NOTATKA

W dniu 12.01.2023 r. w siedzibie Starosty Zamojskiego odbyło się spotkanie celem wyboru wariantu przebiegu odcinka drogi krajowej nr 74 w gminie Sitno w związku z jej dowiązaniem do projektowanego odcinka drogi ekspresowej S17 odc. węzeł Zamość Wschód – węzeł Zamość Południe.

Warianty schematycznie przedstawiono na poniższym rysunku:

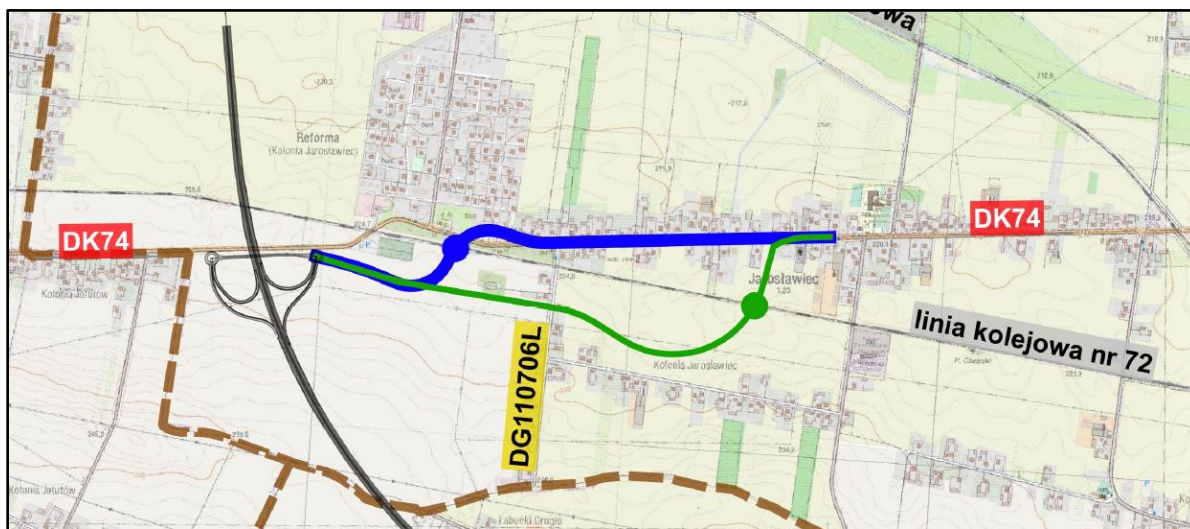
W wyniku spotkania na którym dokładnie zostały omówione oba warianty pod kątem uciążliwości dla lokalnego społeczeństwa zarówno na etapie budowy jak i późniejszego użytkowania, stwierdzono, że wariantem korzystniejszym i rekomendowanym do realizacji jest wariant W1 (tj. wariant zaproponowany przez Wykonawcę), ponieważ:

1. Wariant W1 wyprowadza ruch tranzytowy, w tym pojazdów ciężkich, z miejscowości Jarosławiec (osiedle mieszkalne zlokalizowane w bezpośrednim sąsiedztwie DK 74), czym znacząco zwiększa bezpieczeństwo mieszkańców w porównaniu z wariantem W2, w którym ruch tranzytowy nadal przebiegałby przez tereny zwartej zabudowy.

2. Wariant W1 wskutek wyprowadzania ruchu poza tereny zwartej zabudowy skutkuje znacznie mniejszym oddziaływaniem akustycznym na zabudowę mieszkaniową w porównaniu do wariantu W2, poprawiając tym samym komfort życia lokalnej społeczności.

3. Wyprowadzenie ruchu poza teren zwartej zabudowy (zgodnie z wariantem W1) gdzie obecnie występują liczne zjazdy do gospodarstw domowych będzie ponadto skutkowało zapewnieniem płynniejszego przejazdu pojazdom jadącym z/do miejscowości Zamość a nie związanym z lokalną społecznością.

4. Planowane włączenie nowoprojektowanej drogi DK74 w starodroże zgodnie z wariantem W1 (wariantem Wykonawcy) eliminuje w stosunku do wariantu z etapu koncepcji, konieczność wykonywania wysokich nasypów (nasyp wysokości do 9m) w bezpośrednim sąsiedztwie zabudowy jednorodzinnej. Wykonanie nasypu zgodnie z wariantem z koncepcji znacząco ogranicza dopływ światła słonecznego dla pozostałej zabudowy.

5. Wariant W1 uwzględnia miejsce do zawracania pojazdów komunikacji zbiorowej w rejonie osiedla Jarosławiec, podczas gdy w wariacie W2 nie ma możliwości zapewnienia dogodnego powiązania osiedla Jarosławiec z komunikacją zbiorową.

6. Wariant W1 skutkuje znacznie mniejszą liczbą wyburzeń istniejącej zabudowy w porównaniu do wariantu W2 i tym samym znacząco ogranicza ryzyko wystąpienia konfliktów społecznych związanych z wyburzeniami domów mieszkalnych. Zgodnie z inwentaryzacją dla wariantu Wykonawcy ilość wyburzeń wynosi odpowiednio 3 budynki mieszkalne (w tym jeden pustostan) oraz 3 budynki gospodarcze z kolei wariant z koncepcji zakłada wyburzenia na poziomie 7 budynków mieszkalnych oraz 11 budynków gospodarczych.

W wyniku dyskusji, Wykonawca i JST uznali, że Wariant W1 jest rozwiązaniem najbardziej optymalnym i dającym możliwość dalszego rozwoju Gminy. Wójt Gminy Sitno wyraził zgodę na przejęcie w zarząd starodroża obecnej DK74 (od projektowanego ronda w ciągu DK74 w km ok 281+427 (rejon kościoła w m. Jarosławiec) do obecnego przejazdu kolejowego w m. Jarosławiec (linia kolejowa nr 72) po zakończonej inwestycji.

Jednocześnie Wykonawca zadeklarował, że sprawdzi możliwość pozostawienia istniejącego przejazdu drogowo-kolejowego w ciągu obecnej DK74 w rejonie m. Jarosławiec (wnioskujący Wójt Gminy) w toku dalszych uzgodnień z zarządcą linii kolejowej nr 72, tj. PKP PLK S.A.
